Déclaration de projet n°2
Réhabilitation et extension du château des Evêques
Domaine Array dou Sou à Saint-Pandelon

**Mémoire en réponse à l'avis de la Mission Régionale de
l'Autorité Environnementale du 8 mars 2023**

**Publié le 20 mars 2023 puis mis à jour suite à l'enquête publique
réalisée du 10 mars au 11 avril 2023**

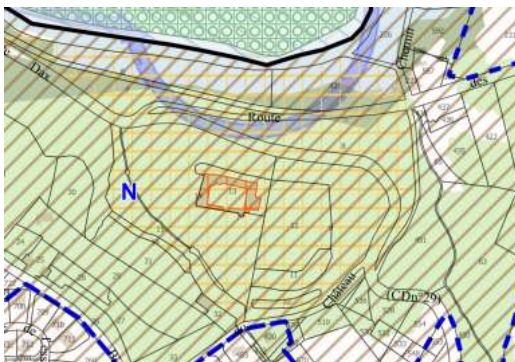
MRAe **La MRAe recommande de justifier la réduction de 1,14 hectare opérée sur la sous-trame verte secondaire, et le cas échéant d'ajuster ses contours dans le règlement graphique, au vu des enjeux écologiques relevés, notamment liés aux boisements et à la station de Fritillaire pintade.**

Afin de prendre en compte la recommandation de la MARE et les observations recueillies lors de l'enquête publique, le périmètre du secteur NTh et du STECAL associé ont été ajustés au plus près des besoins du projet (secteur bâti du château, jardin avec piscine et zone prévue pour la création du parking).

Aussi, le boisement du site est majoritairement maintenue en zone N et au sein de la trame verte des réservoirs de biodiversité secondaires.

Concernant les stations de Fritillaire pintade, elles ne seront pas impactées par le projet grâce à la mesure d'évitement mise en place. Leur station est maintenue en zone N et au sein de la trame verte des réservoirs de biodiversité secondaires.

Une station surfacique qui se situe dans le secteur NTh sera protégée par une trame verte. La mesure d'évitement sera complétée par un balisage au sol et des panneaux d'information pour mettre en valeur et sensibiliser les visiteurs sur cette espèce protégée.

Extrait du règlement graphique approuvé
le 18 décembre 2019

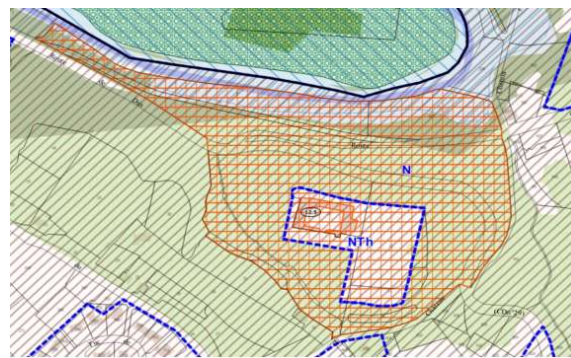
MRAe La MRAe relève que l'évolution du règlement graphique réduit la protection en tant que site classé ou inscrit au seul château, protection qui concerne dans le PLUi en vigueur l'ensemble des habitats identifiés dans l'aire d'étude rapprochée. **La MRAe recommande de protéger les habitats évités au titre des « éléments de patrimoine à protéger » en application de l'article L.151-23 du Code de l'urbanisme.**

L'intention du Grand Dax n'est pas de réduire la protection en tant que site classé ou inscrit, celle-ci demeure et s'impose au document d'urbanisme. L'évolution du règlement graphique proposée initialement a été mis à jour dans le rapport de présentation suite à l'enquête publique afin de présenter plus clairement l'intention de la collectivité et mise à jour à engager via cette procédure.
